VALUTAZIONE DI IMPATTO ACUSTICO

(Legge Regionale 89/98)
INTEGRAZIONI

Colacem S.p.a.

Valutazione di impatto acustico allegato alla S.I.A. per il PROGETTO DI
COLTIVAZIONE E RECUPERO AMBIENTALE finalizzato al rinnovo della
concessione di marna da cemento di BEGLIANO - Rassina

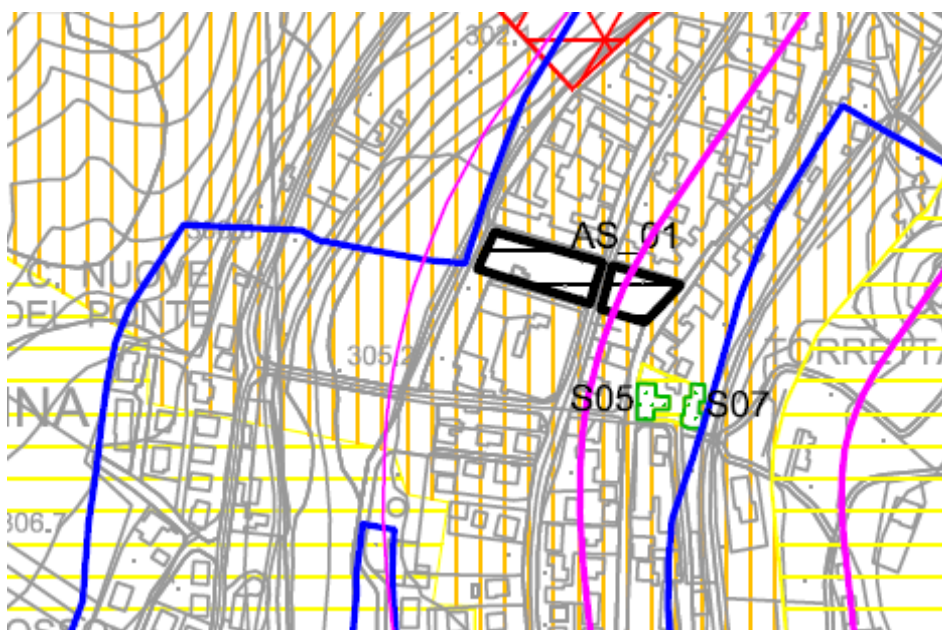
2) *Chiarimento misure effettuate*

Nelle tabelle riportate era presente un refuso sulle date, il secondo ciclo di misure è stato condotto il 14.03.2019 come riportato in tabella
